Datum: 10-11-2017

Kruispunt N233-Achterbergsestraatweg

Haalbaarheidstoets ongelijkvloerse oplossing

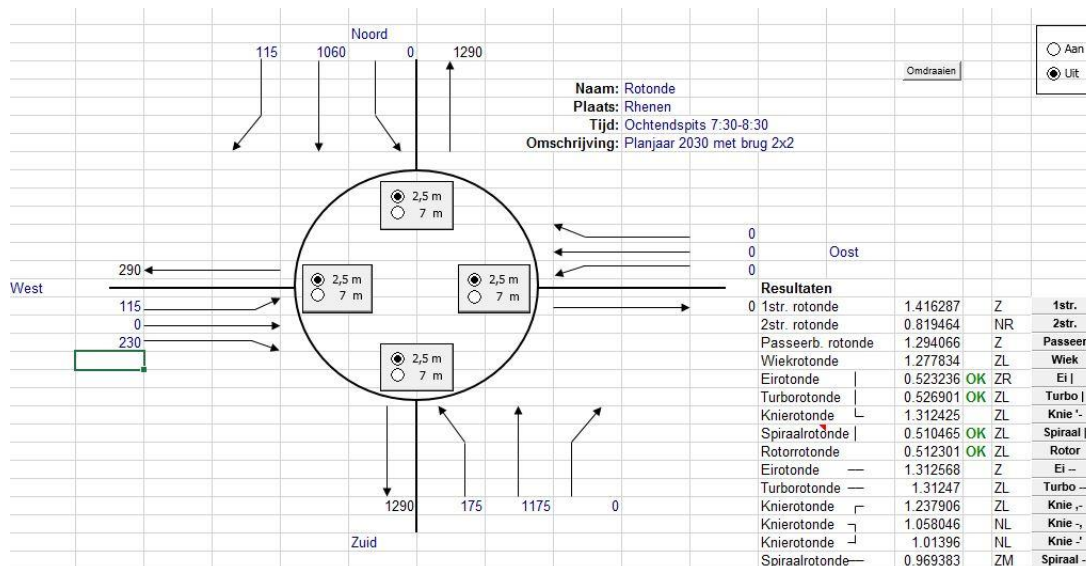
Ochtendspitsuur

De berekening toont aan dat een enkelstrooks rotonde conform het voorstel van de projectgroep W.W.V.O. onvoldoende capaciteit heeft. Vooral op de zuidelijke tak van de rotonde leidt dit tot file. Het onderstaande figuur geeft de berekening weer inclusief de ingevoerde intensiteiten in pae/h (personenauto-equivalenten).

Het blijkt dat een eironde het verkeer goed kan afwikkelen. De maximale verzadigingsgraad bedraagt 0,52. Daarbij is de zuidelijke tak van de rotonde maatgevend vanwege de dominante verkeersstroom richting het noorden.

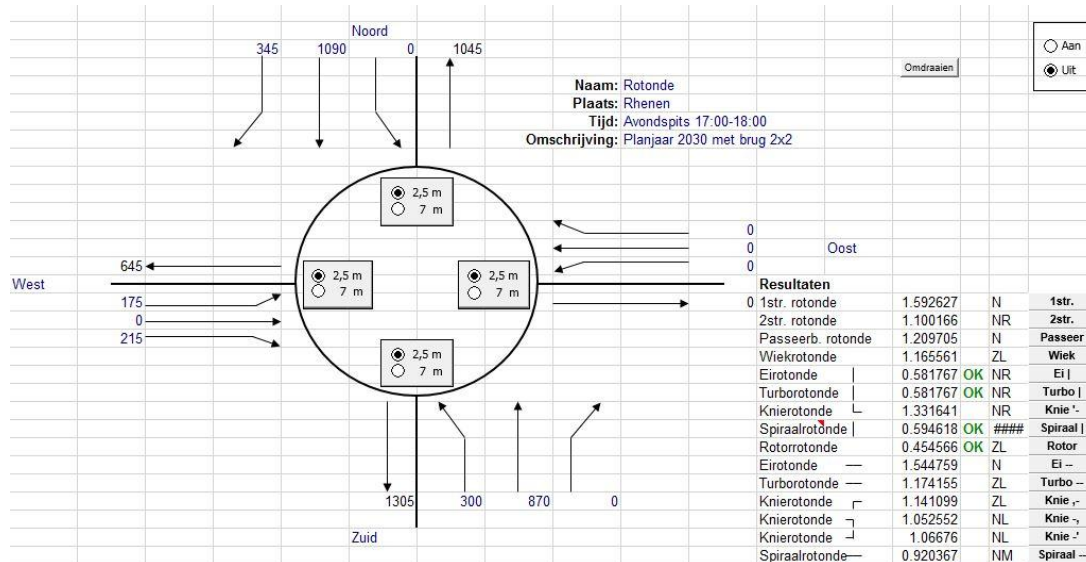
Avondspitsuur

Ook voor de avondspits geldt dat het voorstel van de projectgroep W.W.V.O. onvoldoende capaciteit heeft. Vooral op de noordelijke tak van de rotonde leidt dit tot file.

De capaciteitsberekening toont aan dat een eironde, net als in het ochtendspitsuur, het verkeer goed kan afwikkelen. De maximale verzadigingsgraad bedraagt 0,58. Daarbij is de

noordelijke tak van de rotonde maatgevend vanwege de dominante verkeersstroom richting het zuiden.
